CIRCULAR N° 5

LICITACIÓN PÚBLICA N° 17/ 2025
EXPEDIENTE N° 500-001173-2025
OBRA: "AMPLIACION ESTACION TERMINAL DE OMNIBUS DE SAN JUAN – DPTO. CAPITAL"

ACLARACIONES CON CONSULTA

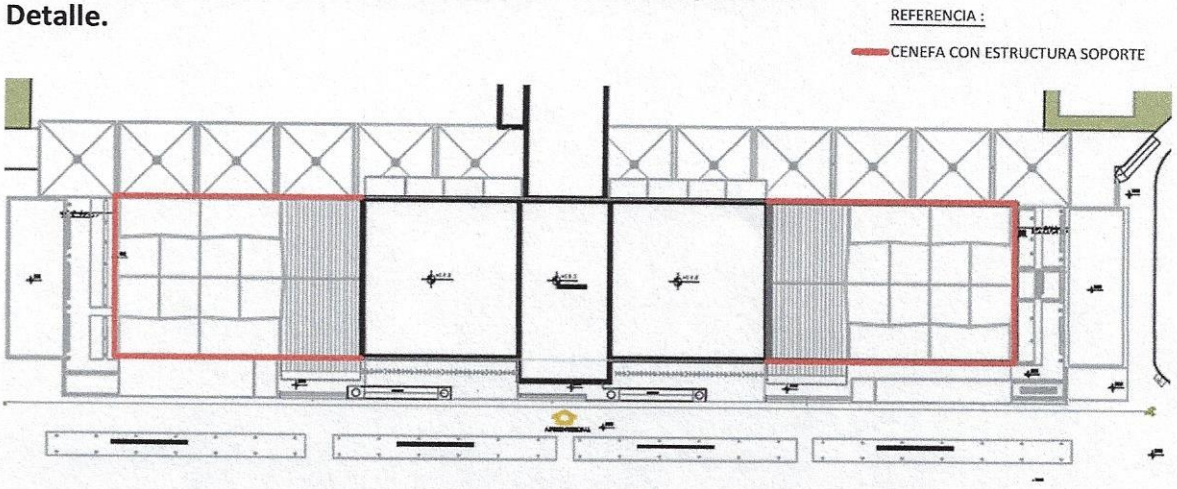
- **Pregunta N° 2:**
  Por favor indicar que se ha previsto como cerramiento lateral para los huecos laterales que se generan entre los diferentes techos metálicos.

Respuesta N° 2:
Remitirse al plano de Tabique DPP-ETOSJ2-A-22-Plano de Tabiques Terminal Nacional. Sera resuelto con Muro simple Tipo 4D Durlock, Revestido con placa Tipo Superboard de 9mm al exterior.

Nos pueden aclarar los siguientes puntos respecto al diseño del **stand de información**, plano N° D-10:

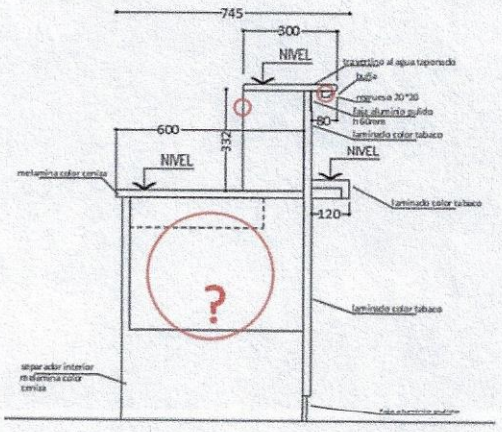
a- ¿Podrían proporcionar una vista exterior e interior más clara del stand? La gráfica adjunta no permite una comprensión completa del diseño.

b. En cuanto al detalle de la buña, ¿está realizada en el mismo material que el revestimiento de travertino?

c- ¿El interior del mueble cuenta con cajones u otro tipo de almacenamiento? Aclarar en un detalle grafico.

d- Se solicita también la información de las alturas del mueble.

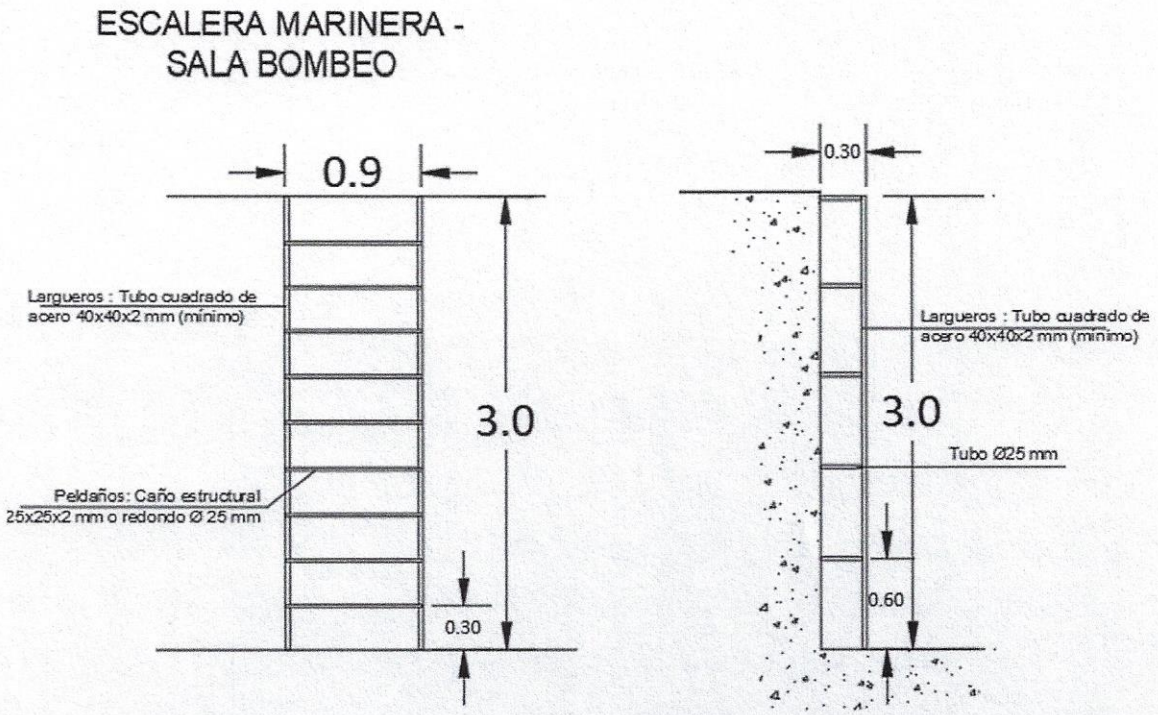
En el plano identificado como **Nº IS_001**, se observa la ubicación de la **sala de bombeo enterrada**. Sin embargo, se requiere mayor precisión y detalle sobre este sector, ya que la información actual es insuficiente. En particular, solicitamos lo siguiente:

Especificaciones de los materiales y medidas con los que se construirán las **tapas de acceso para mantenimiento** (señaladas con círculos rojos)

Detalles sobre la **escalera de acceso**, en cuanto a su ubicación, tipo, medidas y materialidad

Respuesta N° 5:
ESCALERA :

Tipo: Escalera marinera metálica recta
Altura total: 300 cm
Ancho útil entre largueros: 90 cm
Separación del muro: 30 cm
Apoyo inferior: Directo al piso
Anclajes al muro: Cada 60 cm (total 5 anclajes)
Carga admisible: 120 kg (usuario con herramientas/equipo)
Uso: Acceso vertical técnico o industrial

Dimensiones: 3,00 m de ancho × 6,00 m de largo (horizontal).
Cubierta superior: chapa semilla de melón galvanizada de 1,5 a 2 mm.
Carga viva: 300 kg/m² (igual a 2,94 kN/m²).
Carga total estimada (incluye peso propio): 3,2 kN/m².
Uso: tránsito ocasional de personas y mantenimiento, no tránsito vehicular.
Requiere drenaje, acceso hermético y seguridad antideslizante.

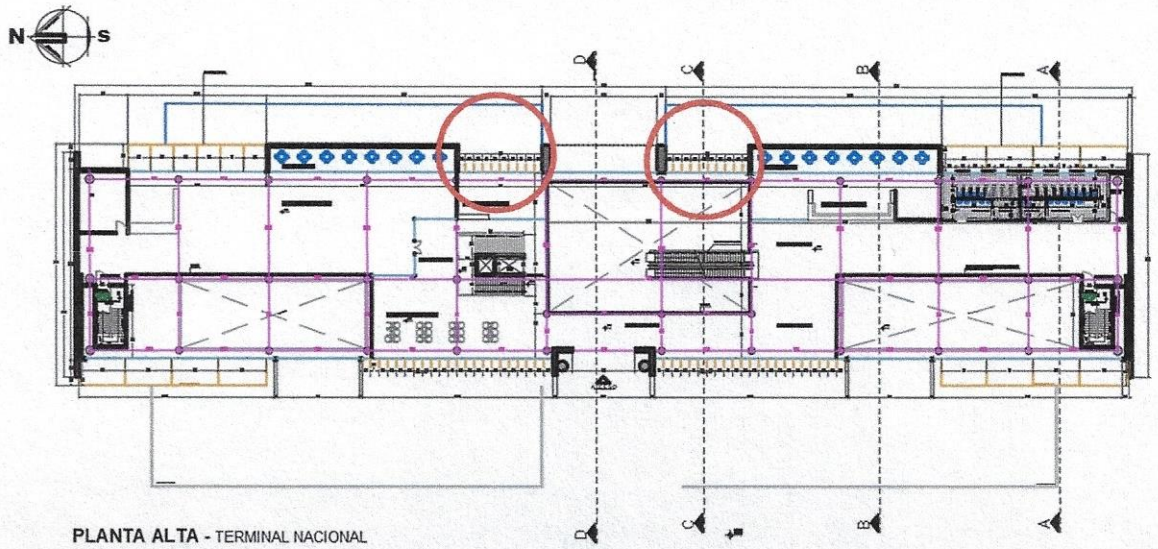
Indicar de qué materialidad es la división de los mingitorios, ya que no se encontraron especificaciones al respecto.

Tabique sanitario tipo pívot: Paneles de 40mm, perfilados en aluminio color anodizado.

PLANTA ALTA - TERMINAL NACIONAL

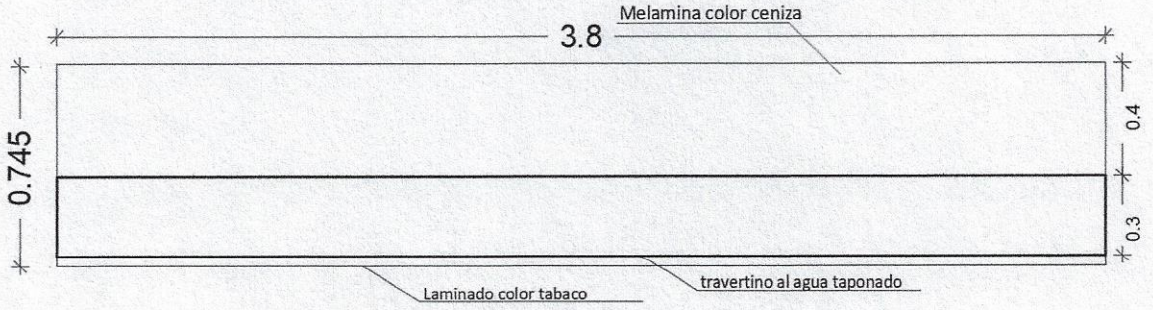
En la fachada este de la terminal nacional aparecen parasoles (en los costados del bloque central), que en el plano arquitectónico de planta alta no aparece. Si se deben considerar los mismos, aclarar las dimensiones en planta.

El círculo rojo corresponden a la ubicación de parasoles fachada Este

DETALLE STAND DE BOLETERIAS

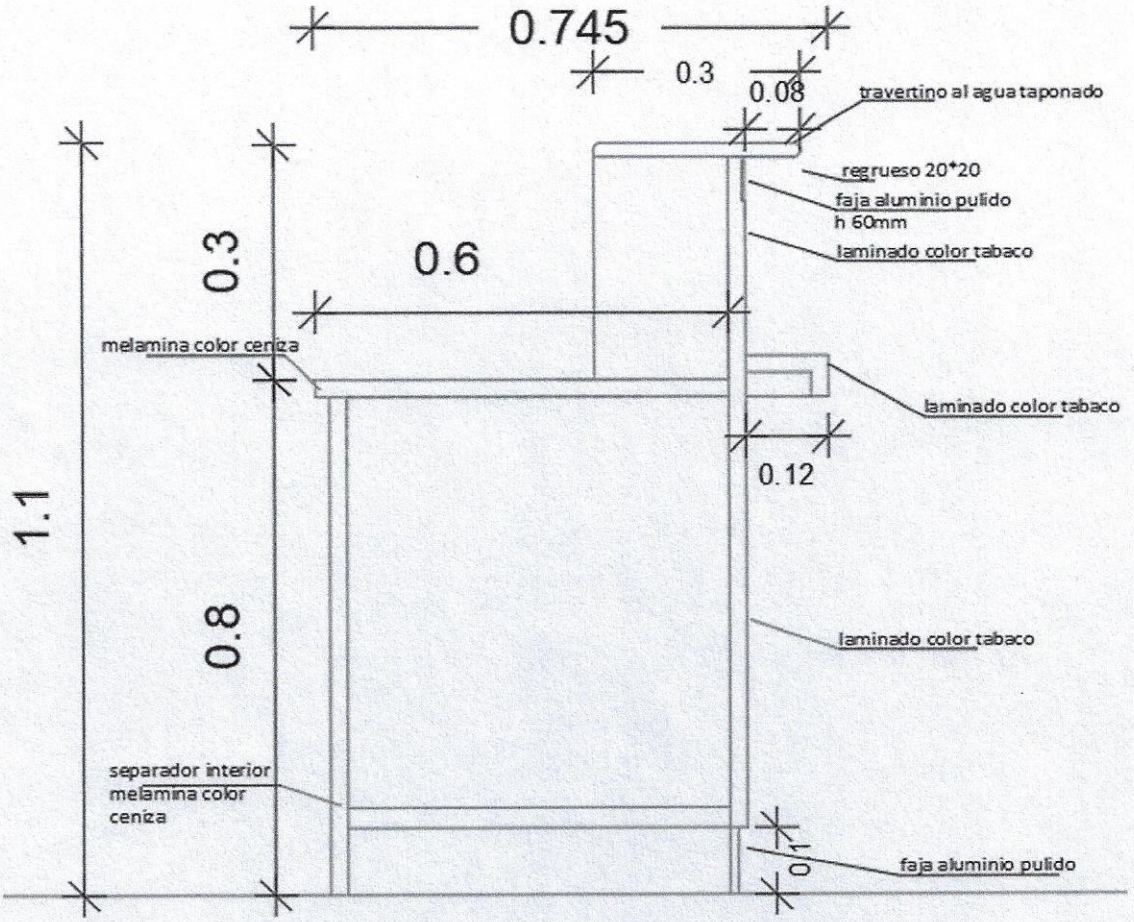
No queda clara la materialidad de las boleterías planta baja de la terminal nacional debido a lo que se muestra en el plano A 09 y lo que se muestra en el corte F-F del plano A 11. indicar si son vidriadas, tabiques, etc.

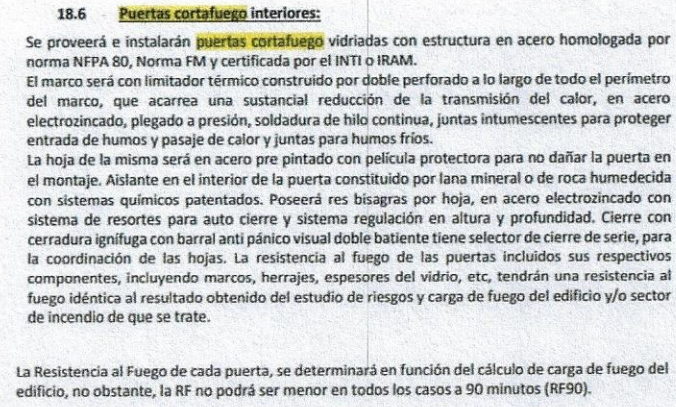
Con respecto al ítems 3.3.6 Estructura Metálica para cerramiento de equipos: Por favor indicar que tipo de cerramiento y estructura se ha previsto.

La empresa adjudicataria deberá proponer la solución constructiva correspondiente a esta situación, y la misma será aprobada por la inspección de obra
